改善箇所説明図

農耕トラクタのブレーキホースにおいて、近接するホースクランプの組付指示が不適切なため、クランプと干渉するものがある。そのため、そのままの状態で使用を続けると走行振動やエンジン振動等によりホースが損傷し、最悪の場合、ブレーキオイルが漏れ、制動力が低下するおそれがある。

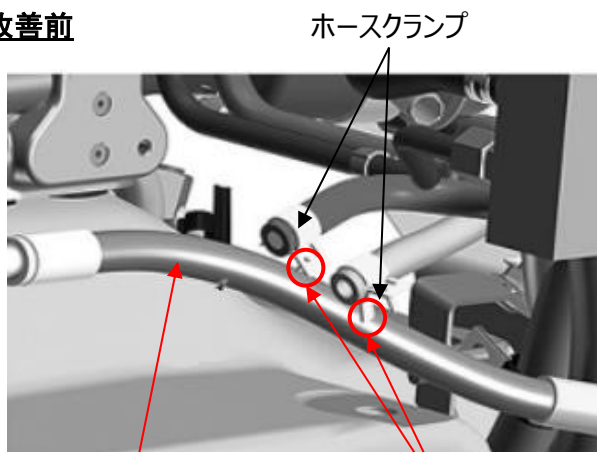
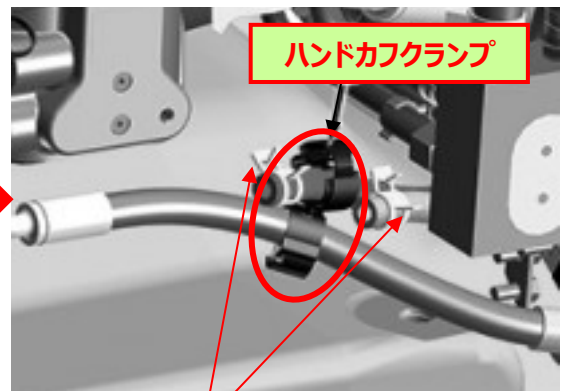
改善前

ブレーキホース

(不具合発生箇所)

不具合発生箇所

改善後

ホースクランプの向きを修正

改善内容

全車両、ホースクランプの組付向きを修正し、ブレーキホースと一定の距離を保つためのハンドカフクランプを追加する。なお、ブレーキホースに損傷がある場合は、新品に交換する。
